## 対策箇所説明図

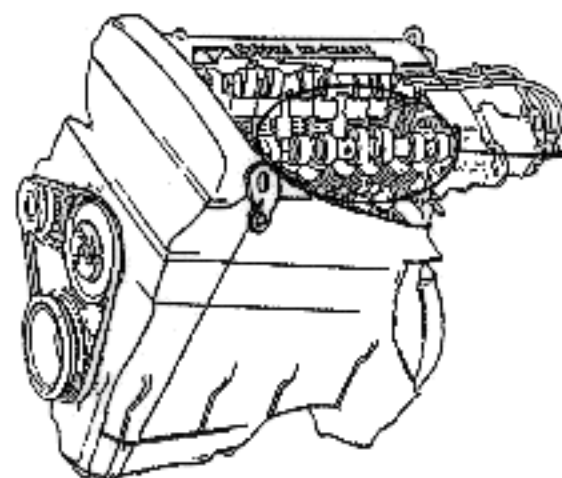
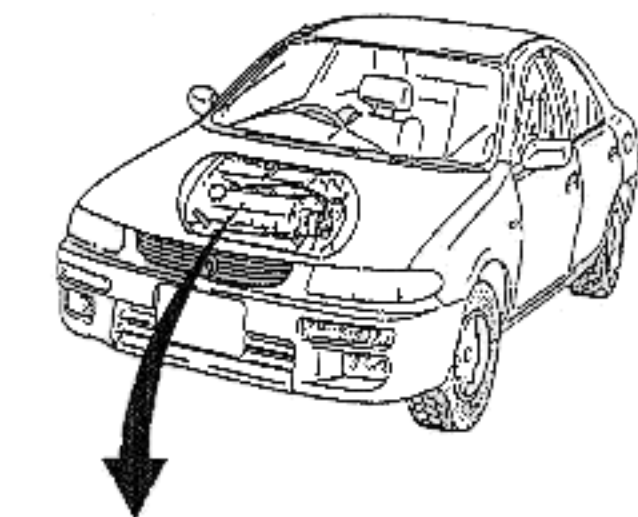
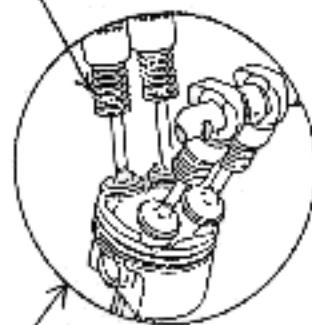
バルブスプリングの加工工程において、微細な亀裂（ヘアクラック）が発生したものがあり、このままの状態で使用が続けると、バルブスプリングが折損するおそれがある。

識別：改善済車両には、エンジンハンガーに黄ペイントを塗布する。

全車両、バルブスプリングを良品と交換する。
